建设项目规划变更公示

为推行政务公开，引导公众参与和监督，根据《中华人民共和国城乡规划法》规定，对阜平县凯隆建材有限公司嘉恒沙石料加工项目建设工程设计方案变更进行公示。

变更前总平面图

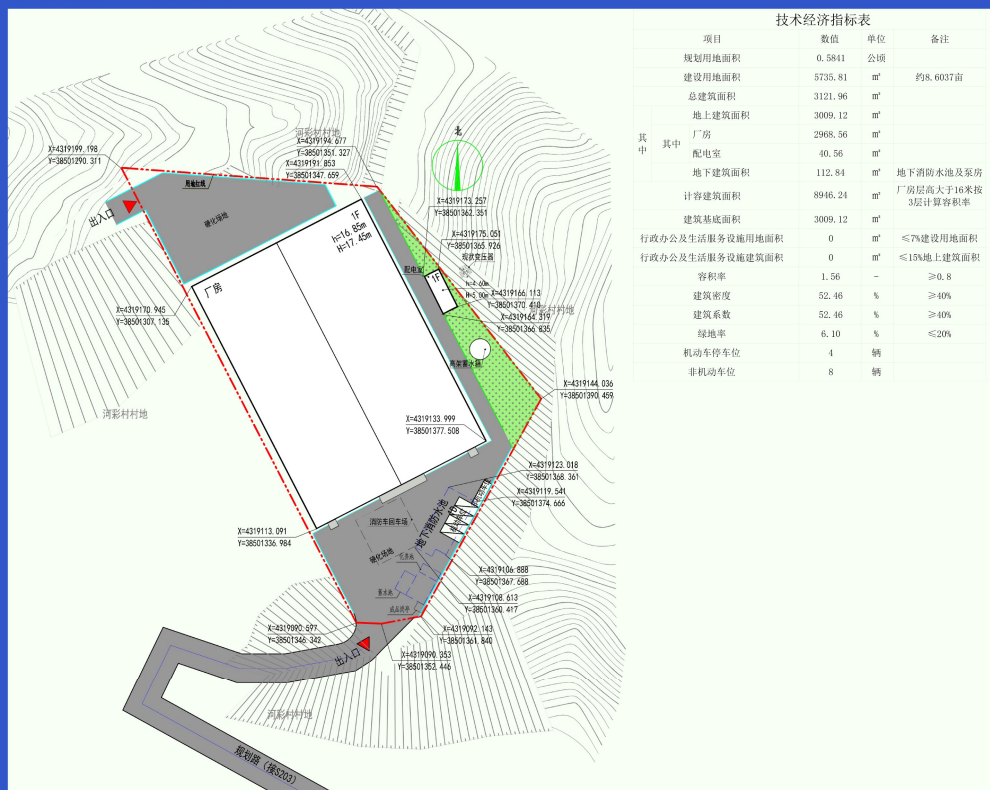
在前期地质勘探过程中，发现场地存在大面积深厚度碎石回填土（约 20-30 米），原规划设计方案中的地基处理方式无法满足工程安全要求。为保障项目质量安全，现申请对原规划方案进行优化调整，主要调整如下：结合现状地质情况及工艺生产需求，调整厂房位置和占地面积，尽可能调整到少量碎石回填土区域，保障质量安全；在满足生产需求前提下，减少占地面积，由原 2968.56 m²优化为 2376.60 m²；檐口高度由原 16.10 米优化为 12.50 米。方案优化后，整体效果风格、各项指标均符合规划条件要求。
